## 第6章 稲荷地区の課題・問題点

稲荷地区の課題・問題点については、全体構想を策定する際に実施した市民意見募集においていくつかの意見をいただきました。そして、これまで4回開催した「稲荷地区交通バリアフリー移動円滑化基本構想策定連絡会議」（以下「連絡会議」といいます。）において数多くの意見をいただきました。また、連絡会議の下に設置した分科会により現地踏査（以下「現地踏査」といいます。）を実施し、JR稲荷駅や京阪伏見稲荷駅、準特定経路を主体とした道路などの実態を調査して、詳細な課題・問題点を抽出し、意見交換を行いました。

図-10 JR 稻荷駅の課題・問題点マップ

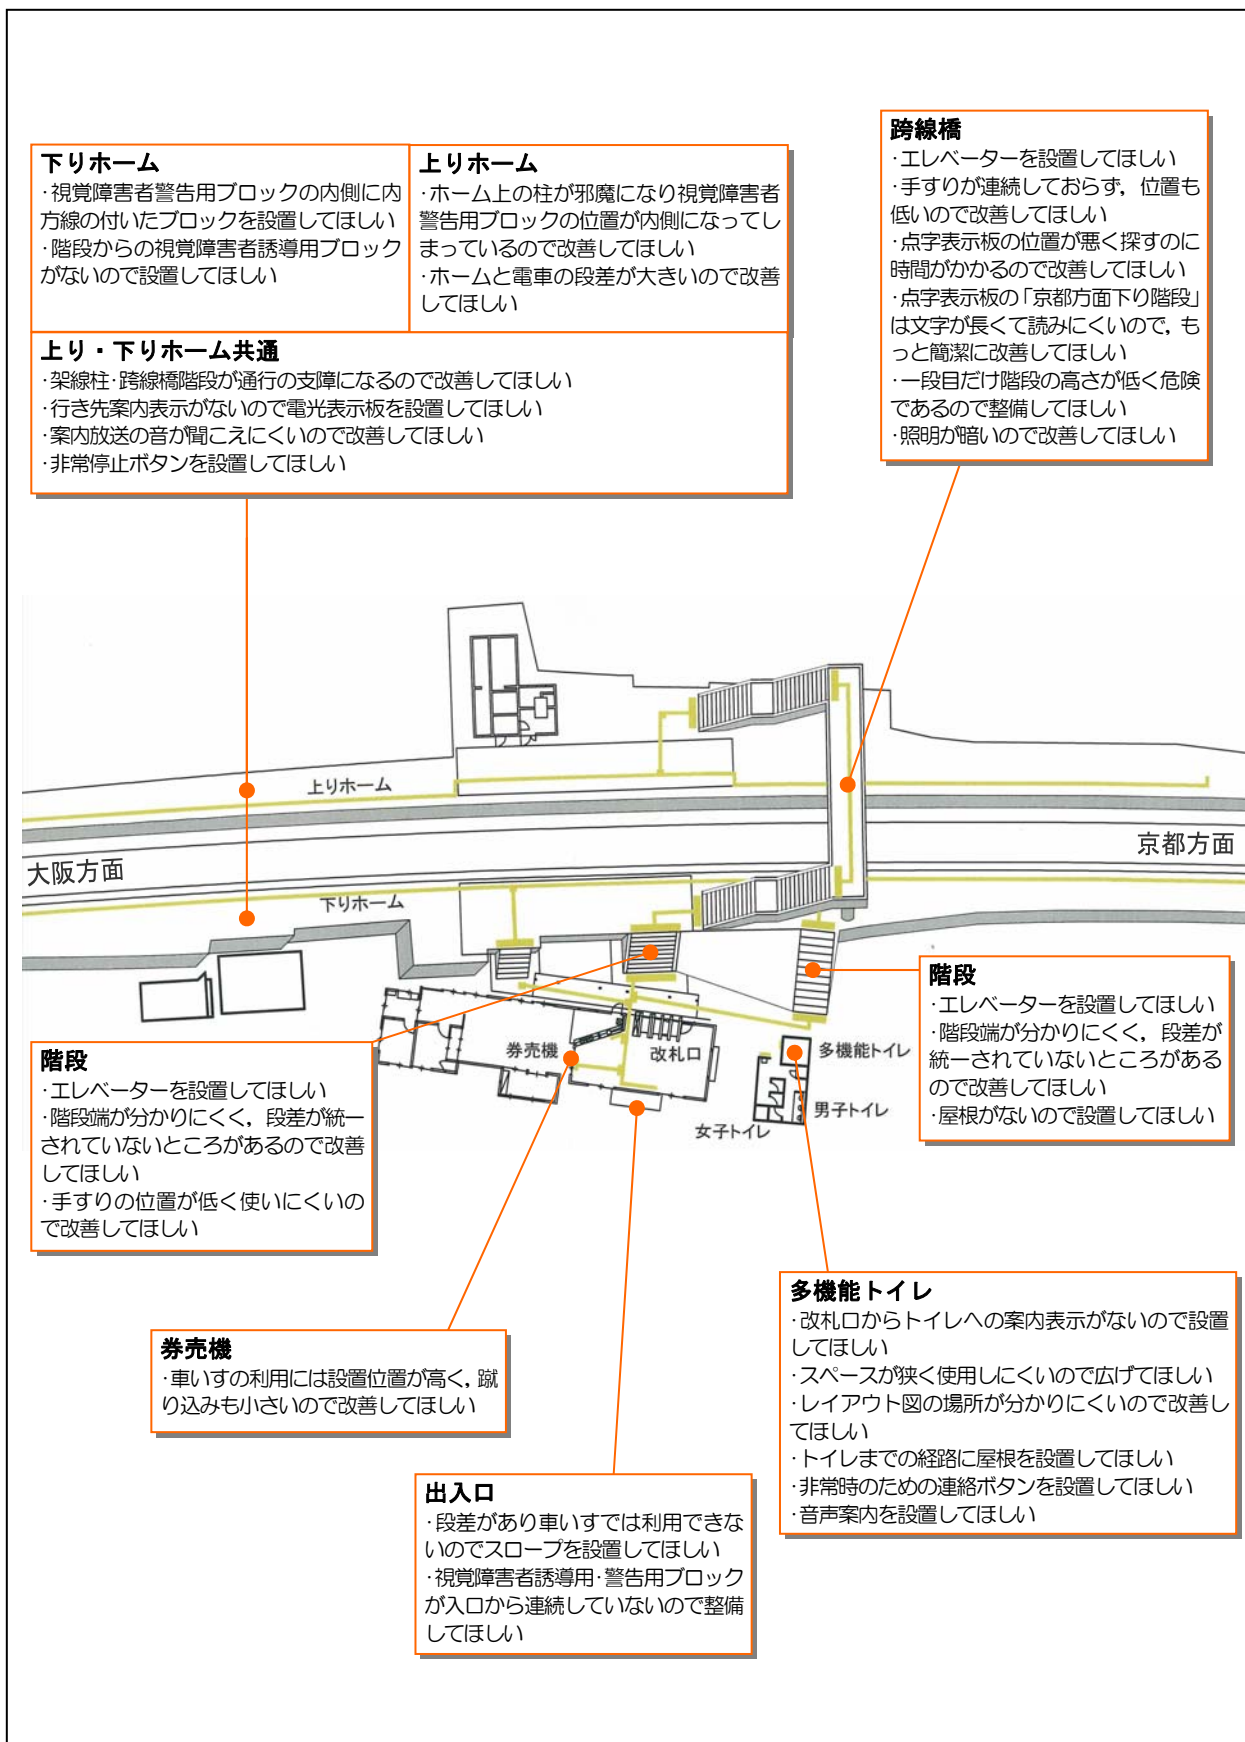
- (ア) 駅の出入口について、段差があり車いすでは利用できないのでスロープを設置してほしいとの要望があります。
- (イ) 改札口前、跨線橋及びトイレ前の階段について、車いすに対応していないのでエレベーターの設置等により改善してほしいとの要望があります。
- (ウ) 跨線橋の階段について、手すりの位置が低いので改善してほしいとの要望があります。
- (エ) トイレ前の階段について階段端が分かりにくく、段差が統一されていないところがあるので改善してほしいとの要望があります。

- (ア) 駅の出入口について、視覚障害者誘導用・警告用ブロックが入口から連続していないので整備してほしいとの要望があります。
- (イ) ホームについて、行き先案内表示がないので電光表示板を設置してほしいとの要望があります。
- (ウ) 下りホームについて、階段からの視覚障害者誘導用・警告用ブロックがないので設置してほしいとの要望があります。
- (エ) 跨線橋の階段の手すりについて、点字表示板の位置が悪く探すのに時間がかかるので改善してほしいとの要望があります。

(カ) 跨線橋の階段の手すりについて、点字表示板の「京都方面下り階段」は文字が長くて読みにくいので、もっと簡潔に改善してほしいとの要望があります。

(ア) 多機能トイレについて、スペースが狭く使用しにくいので広げてほしいとの要望があります。

(イ) 多機能トイレについて、非常時のための連絡ボタンを設置してほしいとの要望があります。

(ア) 券売機について、設置位置が高く車いすでは利用しにくいので改善してほしいとの要望があります。

(イ) 券売機について、車いすのための蹴り込みが小さいので改善してほしいとの要望があります。

図-11 京阪伏見稲荷駅の課題・問題点マップ

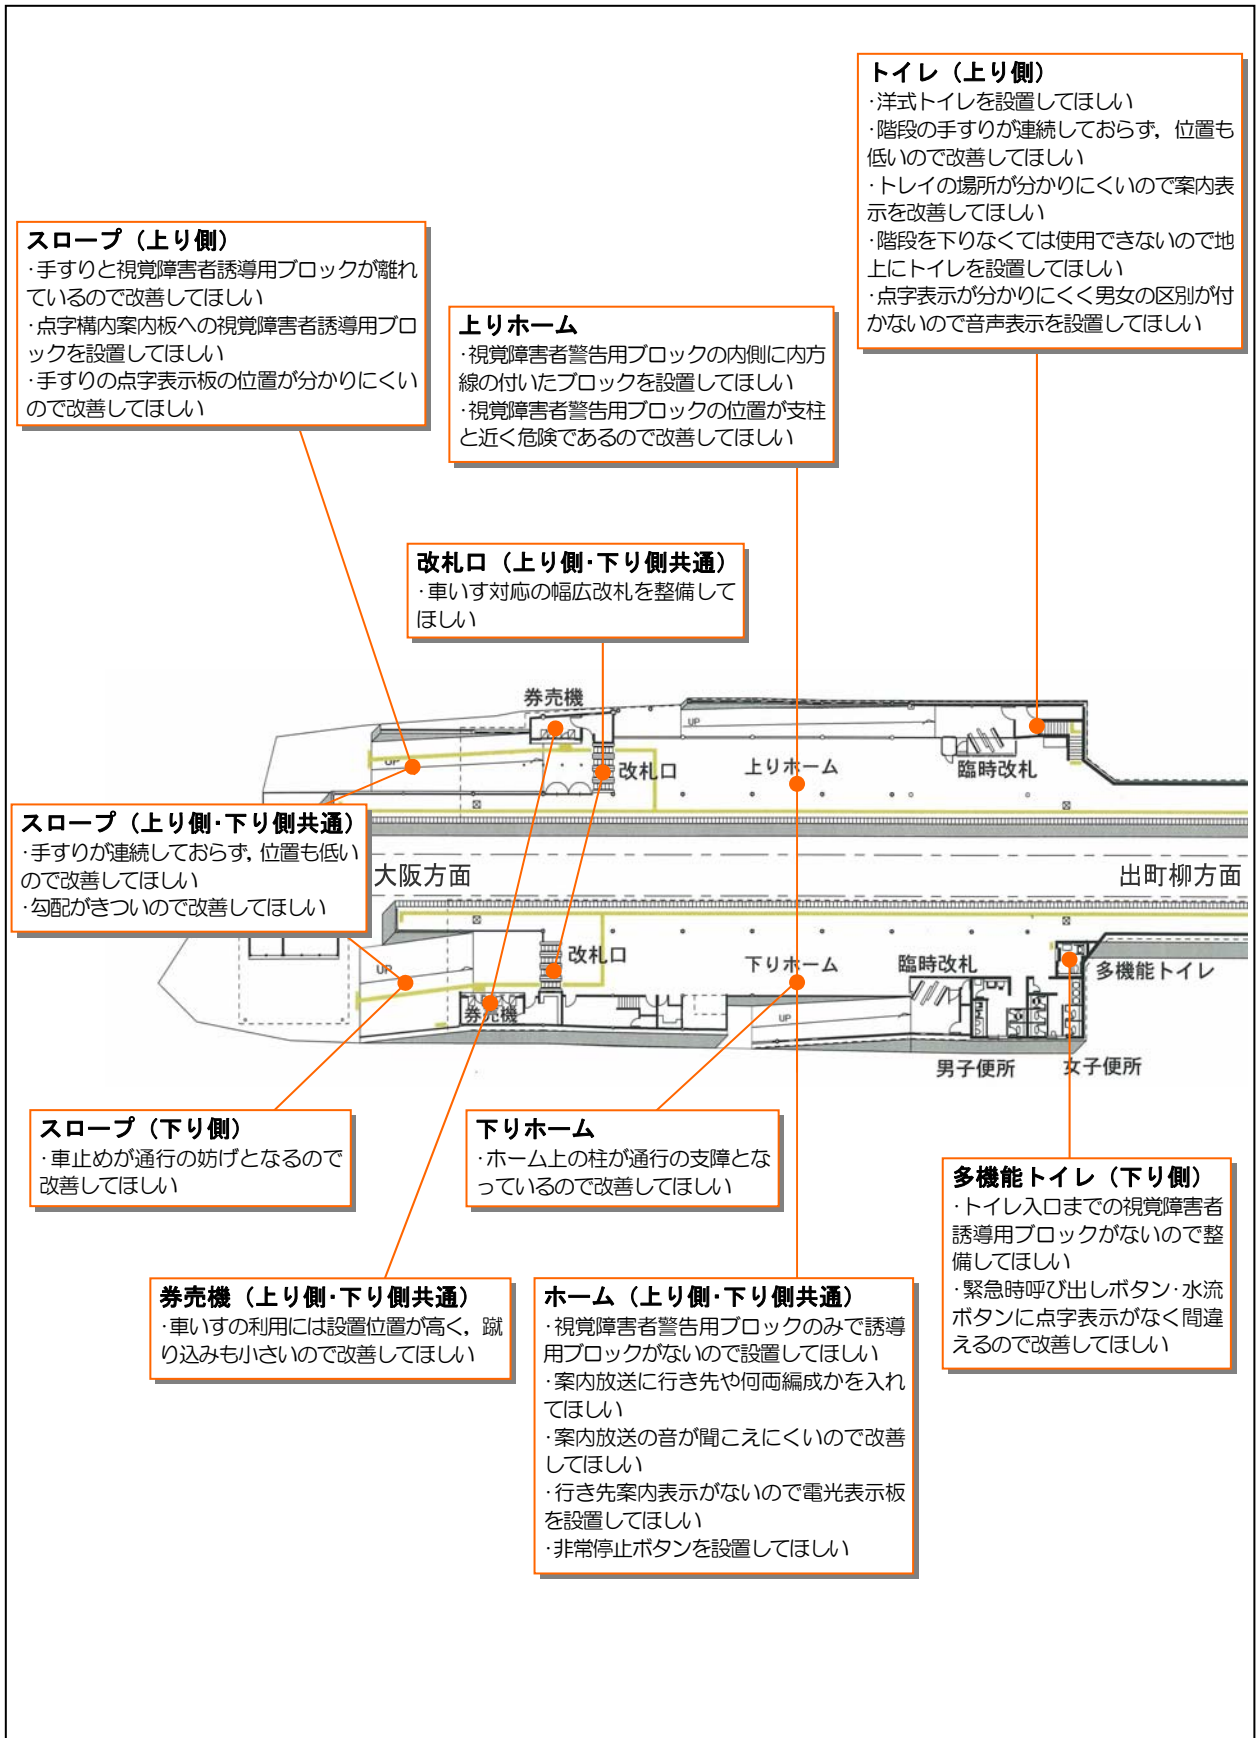
(ア) ホームへのスロープについて、手すりが連続して設置されていないので改善してほしいとの要望があります。

(イ) ホームへのスロープについて、手すりの位置が低く使いにくいので改善してほしいとの要望があります。

(ウ) ホームへのスロープについて、勾配がきついで改善してほしいとの要望があります。

(ア) 上りホームへのスロープについて、点字構内案内板への視覚障害者誘導用ブロックを設置してほしいとの要望があります。

(イ) 上りホームへのスロープの手すりについて、手すりの点字表示板の位置が分かりにくいので改善してほしいとの要望があります。

(ウ) ホームについて、視覚障害者警告用ブロックのみで誘導用ブロックがないので設置してほしいとの要望があります。

(エ) ホームについて、案内放送に行き先や何両編成かを入れてほしいとの要望があります。

(オ) ホームについて、行き先案内表示がないので電光表示板を設置してほしいとの要望があります。

(ア) 上りホームのトイレについて、トイレの場所が分かりにくいので案内表示を改善してほしいとの要望があります。

(イ) 上りホームのトイレについて、階段を下りなくては使用できないので地上にトイレを設置してほしいとの要望があります。

(ア) 改札口について、車いす対応の幅広改札を整備してほしいとの要望があります。

(イ) 券売機について、設置位置が高く車いすでは利用しにくいので改善してほしいとの要望があります。

(ウ) 券売機について、車いすのための蹴り込みが小さいので改善してほしいとの要望があります。
